PROGETTO DI AMPLIAMENTO DELLA DISCARICA "TRE MONTI": RECUPERO VOLUMETRICO IN SOPRAELEVAZIONE DEL 3° LOTTO E REALIZZAZIONE DI UN NUOVO LOTTO NEI COMUNI DI IMOLA (BO) E RIOLO TERME (RA).

PROPONENTE: HERAmbiente SPA + CON.AMI.

PROCEDURA: VIA ED AIA INTEGRATE.

ANALISI CRITICA PRELIMINARE DELLE INTEGRAZIONI DEL PROPONENTE ALLO STUDIO DI IMPATTO AMBIENTALE

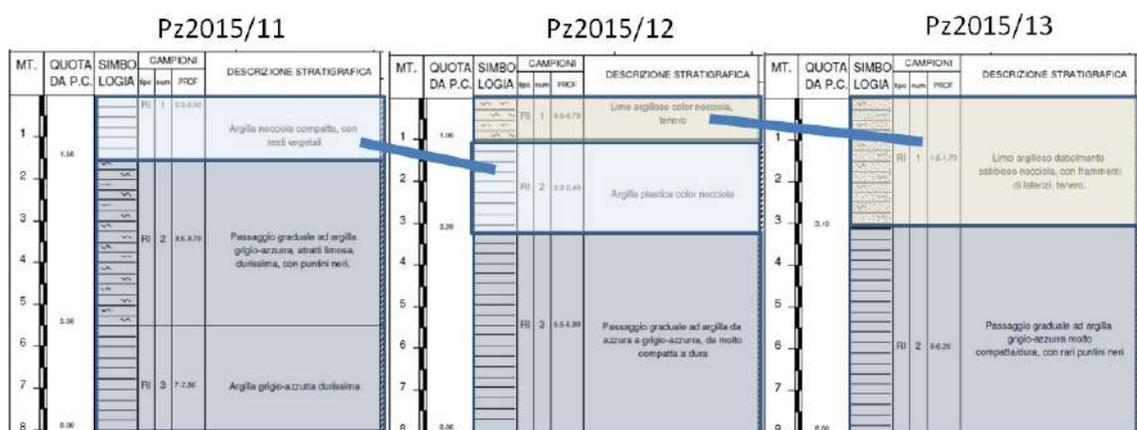
- **In alcuni casi i profili stratigrafici, o anche le immagini storiche tratte dal Geoportale Nazionale e da Google Earth, mostrano movimentazioni di terra effettuate dove sono stati prelevati i campioni di terreno, i cui test di cessione non permettono quindi di caratterizzare il fondo naturale (si veda la figura successiva).**

Figura 3: i profili stratigrafici risultano assai difforni e sembrano evidenziare successive fasi di escavazione o ricoprimento delle superfici. Tale fenomeno potrebbe essere spiegato dai lavori intrapresi subito a ridosso dei bacini, a monte della zona, a partire dal 2000. (Fonte delle immagini: HERAmbiente, Relazione illustrativa indagini svolte: aggiornamento gennaio 2016).

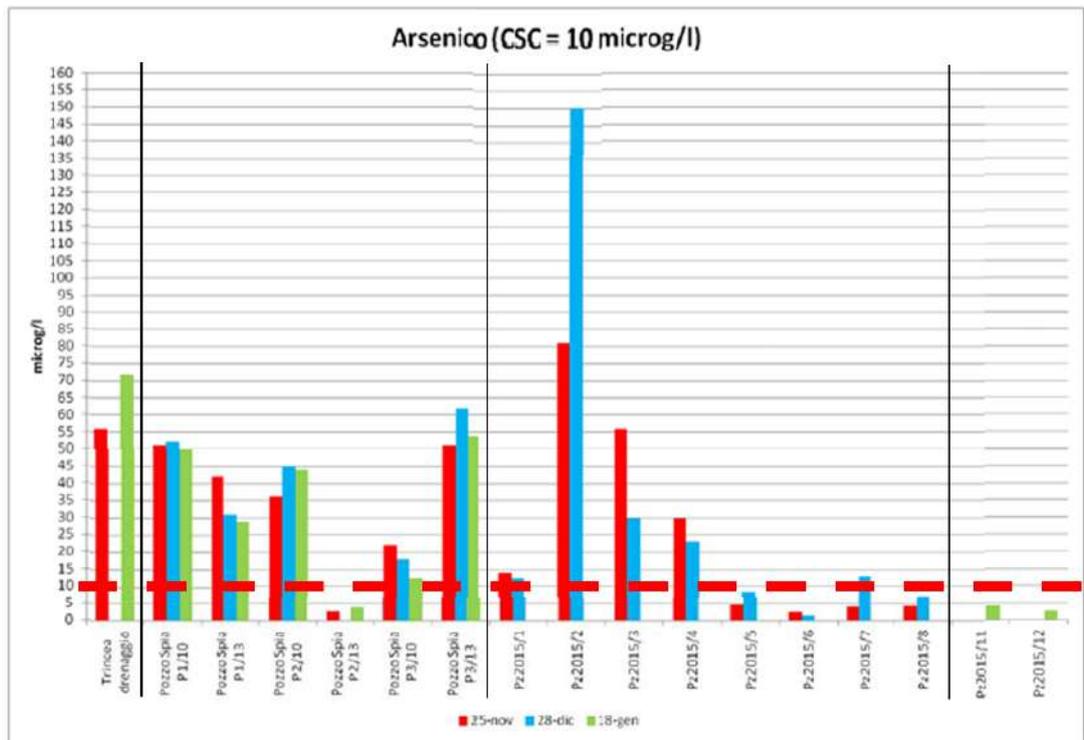
Gli esiti analitici non sono mai confrontati con i parametri di legge per non evidenziare i superamenti, che vengono "giustificati" in vario modo (si riportano qui di seguito le conclusioni del Proponente e un grafico mostrante la distribuzione delle concentrazioni nei piezometri):

*- "l'aumento parziale delle concentrazioni di azoto ammoniacale, arsenico e nichel rilevato, negli ultimi giorni del periodo di riferimento, presso i pozzi P2/P10, P3/13, P1/10, P1/13 **può essere presumibilmente riconducibile al richiamo di residue tracce di percolato diluito presente nel sottosuolo**";*

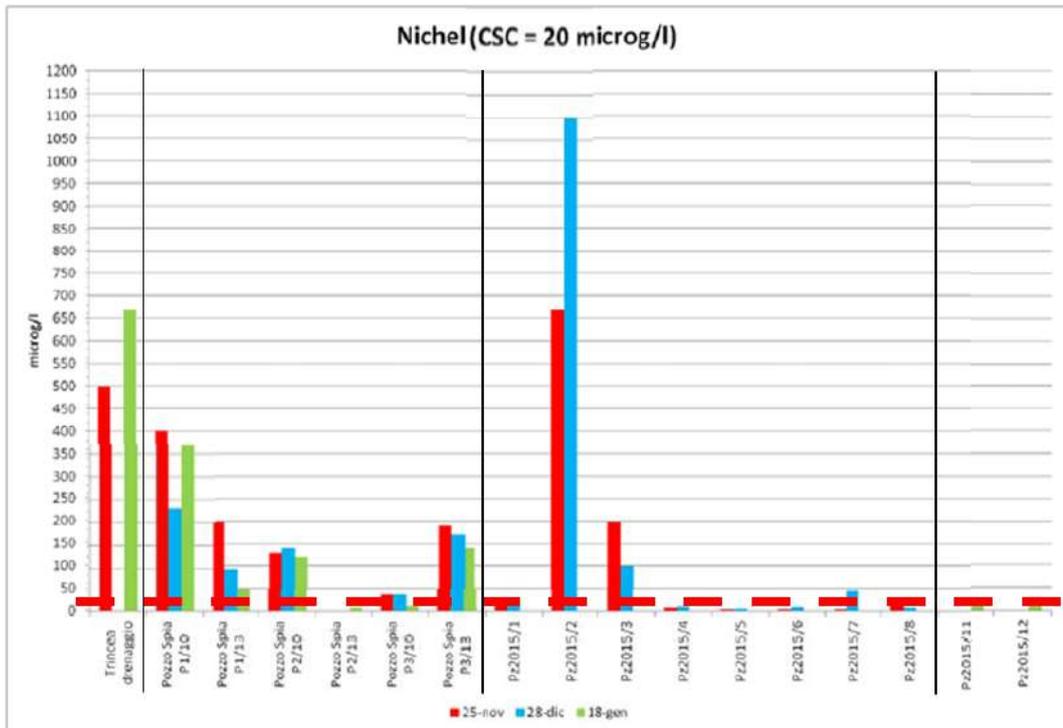
- "le concentrazioni di arsenico e nichel nei pozzi P3/10 e P2/13 assumono valori costanti che paiono tendere a quelli naturali senza più risentire dell'influenza del percolato";

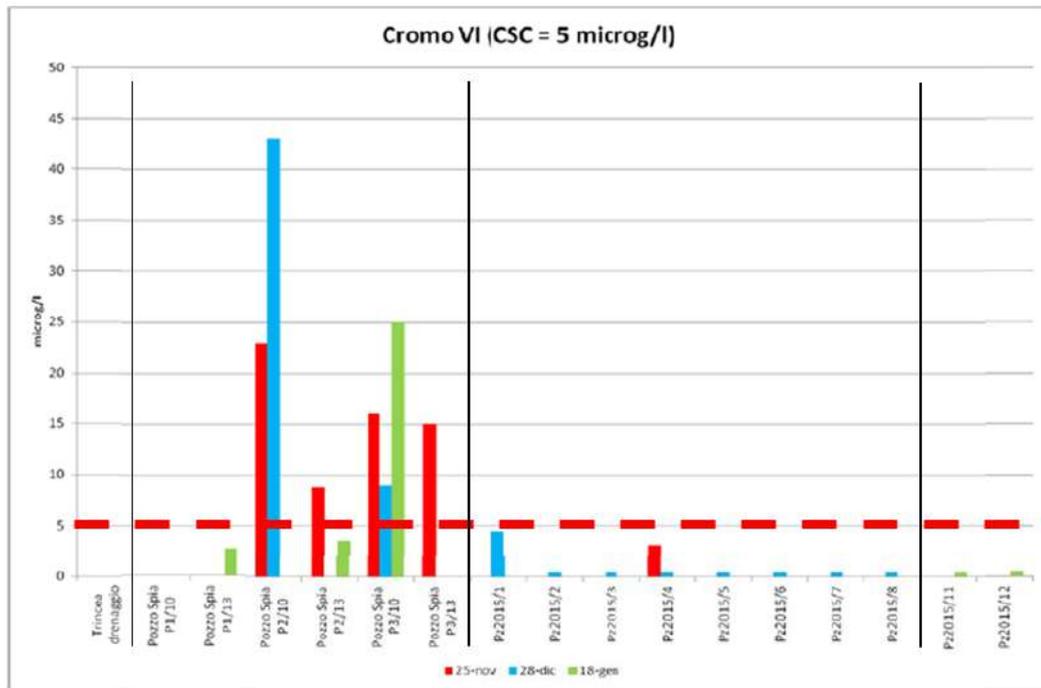
- "il cromo VI risulta avere un andamento del tutto indipendente dagli altri parametri analizzati in quanto **riconducibile al materiale di riempimento della porzione drenante in cui sono perforati i pozzi spia**".

I pozzi spia sono stati realizzati con il chiaro obiettivo di monitorare la tenuta delle vasche di raccolta del percolato, per cui se si riscontrano superamenti dei limiti di legge significa che il sito è potenzialmente contaminato e che devono essere presi tutti i provvedimenti necessari a mettere in sicurezza la fonte di inquinamento e rimuovere i contaminanti dall'ambiente, ovvero devono essere messe in atto tutte le azioni previste dalla normativa vigente.

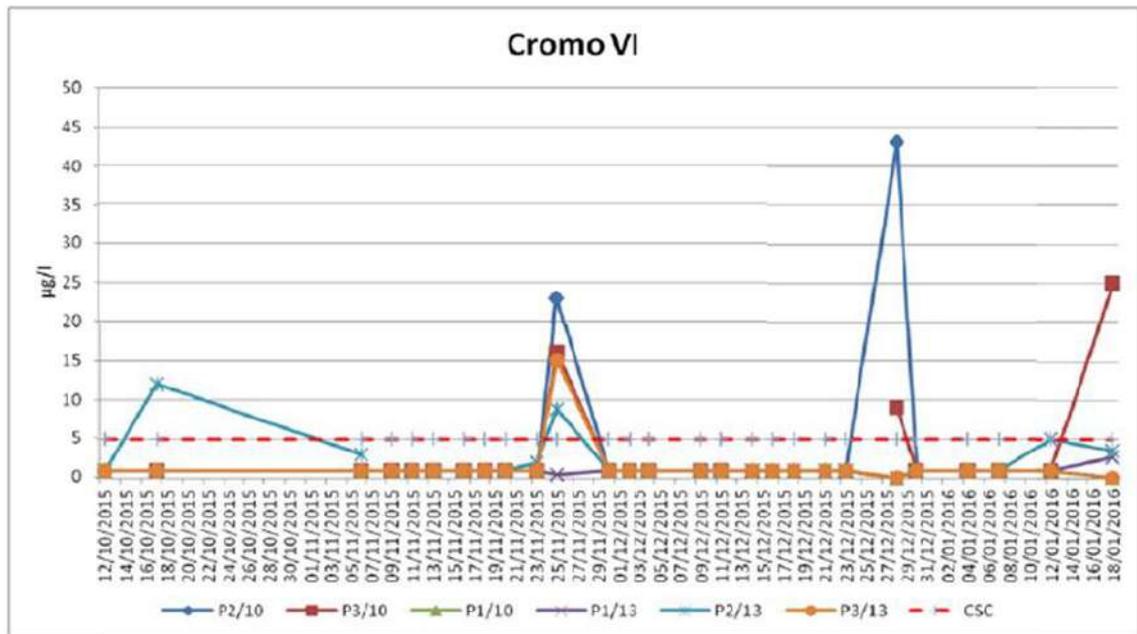
Se la causa della presenza di cromo esavalente nelle acque sotterranee fosse il materiale utilizzato per realizzare una porzione drenante, questo materiale sarebbe fonte di contaminazione e dovrebbe essere immediatamente rimosso. Si ricorda che il cromo esavalente è classificato come cancerogeno per l'uomo di classe I dallo IARC. Ciò vale anche per la presenza di residui di percolato che causano la presenza di arsenico e nichel. Si veda, però, il picco registrato il 18/01/2016 nel pozzo spia P2/10:

Figura 8: estratto della cartografia e della legenda della tav. 10 del Piano di Gestione dei Rifiuti della Provincia di Ravenna. (Fonte: risorsa online)

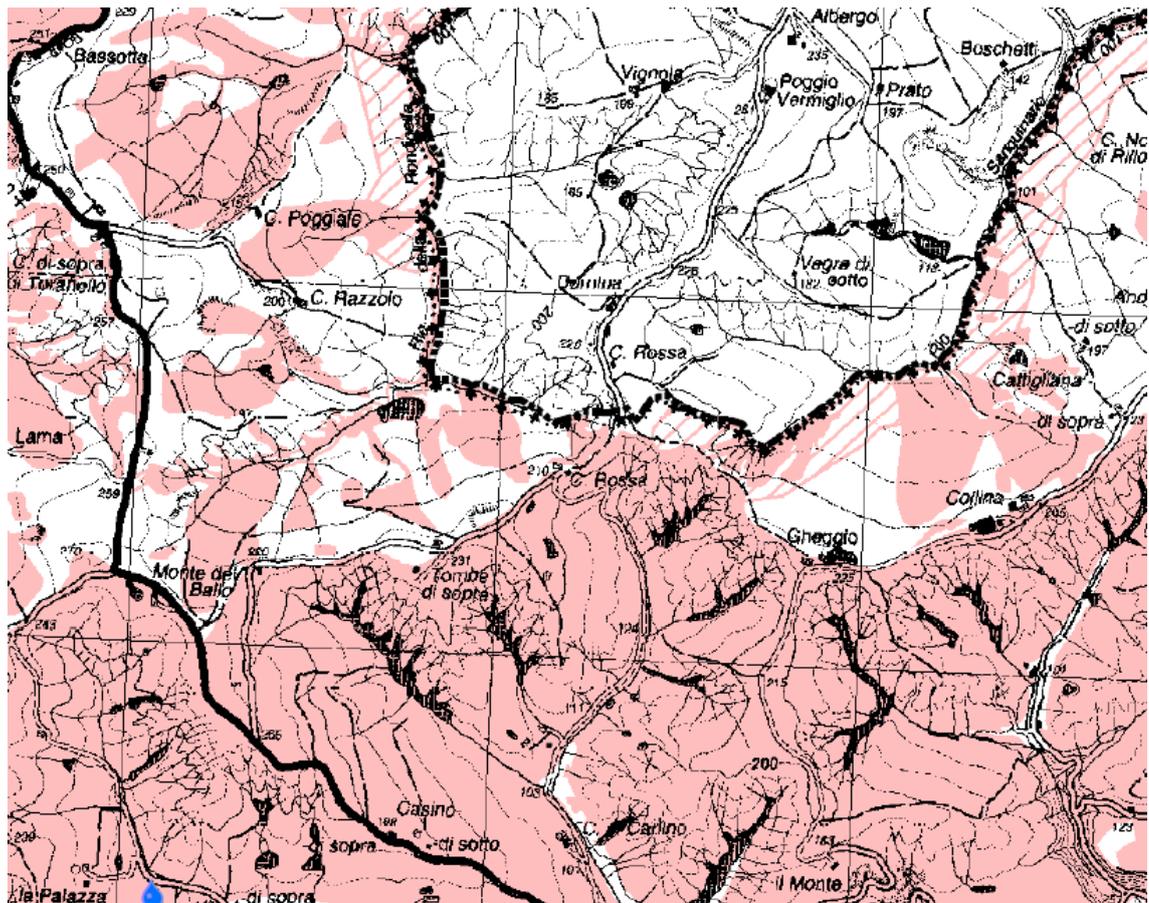
Come già illustrato nella precedente perizia, si ribadisce che la parte meridionale dell'ampliamento insiste su un'area vincolata ai sensi del D.Lgs. 42/2004 "Codice dei beni culturali e del paesaggio" in quanto è presente una zona boscosa. La realizzazione dell'intervento provocherebbe l'alterazione di tale valore paesaggistico e il depauperamento di queste valenze. Come mostrato alla tav.10 del Piano Rifiuti e alla Tav. 4-15 del PTCP (si vedano le figure successive) **la parte di 4° lotto che ricade in Comune di Riolo Terme si trova parzialmente in area dichiarata non idonea**, in quanto sottoposta a vincoli di tutela. La realizzazione dell'intervento di ampliamento della discarica, infatti, **determinerebbe la perdita delle emergenze naturalistiche e floristiche tipiche di questi ambienti calanchivi e la perdita di parte della superficie oggi coperta da specie forestali arboree ed arbustive.**
